SOLICITATION AMENDMENT
MODIFICATION DE L'INVITATION

Title - Sujet Camion classe 8 benne bascu	
Solicitation No. - N° de l'invitation W8476-133974/A	Amendment No. - N° modif. 003
Client Reference No. - N° de référence du client W8476-133974	Date 2012-09-27
GETS Reference No. - N° de référence de SEAG PW-\$\$HP-916-61040	
File No. - N° de dossier hp916.W8476-133974	CCC No./N° CCC - FMS No./N° VME
Solicitation Closes - L'invitation prend fin at - à 02:00 PM on - le 2012-10-10	
F.O.B. - F.A.B. Plant-Usine: <input type="checkbox"/> Destination: <input checked="" type="checkbox"/> Other-Autre: <input type="checkbox"/>	
Address Enquiries to: - Adresser toutes questions à: Paravan, Tony	Buyer Id - Id de l'acheteur hp916
Telephone No. - N° de téléphone (819) 956-3963 ()	FAX No. - N° de FAX () -
Destination - of Goods, Services, and Construction: Destination - des biens, services et construction:

Cette modification 003 à la demande est émise pour modifier le Description d'acha, daté du 15 août 2012; et pour fournir une réponse à des questions de soumissionnaires potentiels.

ROTOGRIP®
AUTOMATIC SNOW CHAIN
SYSTEM FEATURES

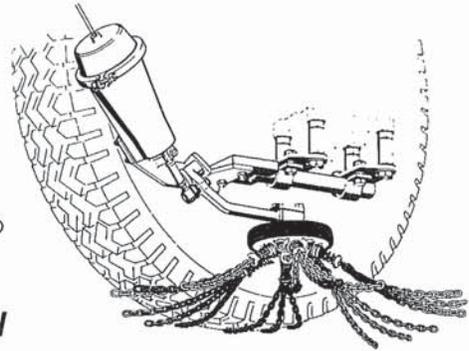
Article 3.7.23 (e) Dispositif antidérapant

Est-ce-que un système antidérapant de marque << Roto Grip Traction Aid >> serait acceptable comme étant équivalent. (Voir l'information ci-joint)

L'exigence est précédée par doit(E) et le responsable technique peut examiner les substituts ou les termes de remplacement aux fins d'acceptation à titre d'équivalents. Le système antidérapant proposé est acceptable.
